# VKPC 95898

Bollettino tecnico - Marzo 2011

HYUNDAI Elantra, i20, i30, i30 CW Familiare  
KIA Carens II, Cerato, CEE'D Berlina, CEE'D Familiare, SOUL

**EVOLUZIONE DEL DISEGNO OE**  
VKPC 95872 è sostituito da VKPC 95898

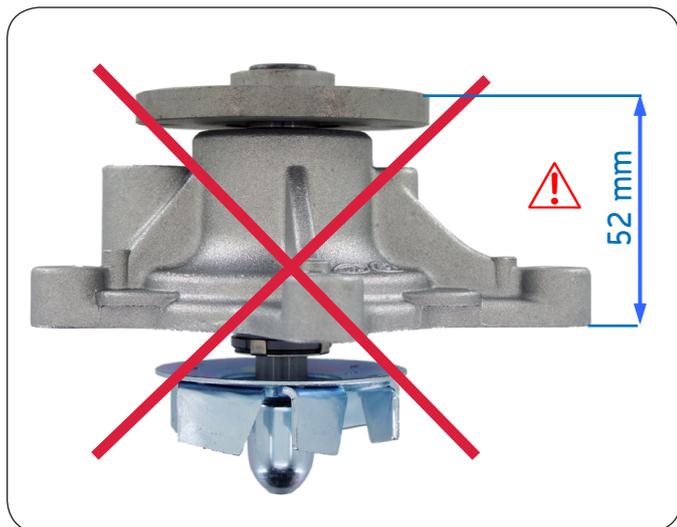
Il costruttore auto HYUNDAI ha modificato il disegno della pompa acqua dei modelli d'auto più vecchi.

HYUNDAI non fornisce più la vecchia pompa acqua equivalente a VKPC 95872 e utilizzata nelle applicazioni tra il 2000 e il 2006. HYUNDAI consiglia di sostituire la vecchia pompa acqua con il nuovo modello e di installare anche una nuova puleggia, verificando il corretto allineamento della cinghia e la corretta installazione.

Per uniformarsi alle specifiche delle case auto, SKF propone per i vecchi modelli la pompa acqua equivalente insieme alla puleggia, secondo le istruzioni di Hyundai.

## NUOVO MODELLO DI PULEGGIA

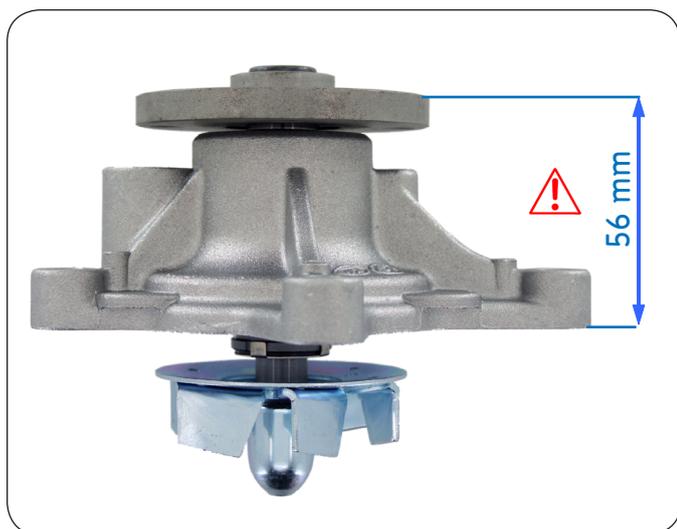
È necessaria una nuova puleggia per garantire il corretto allineamento della cinghia
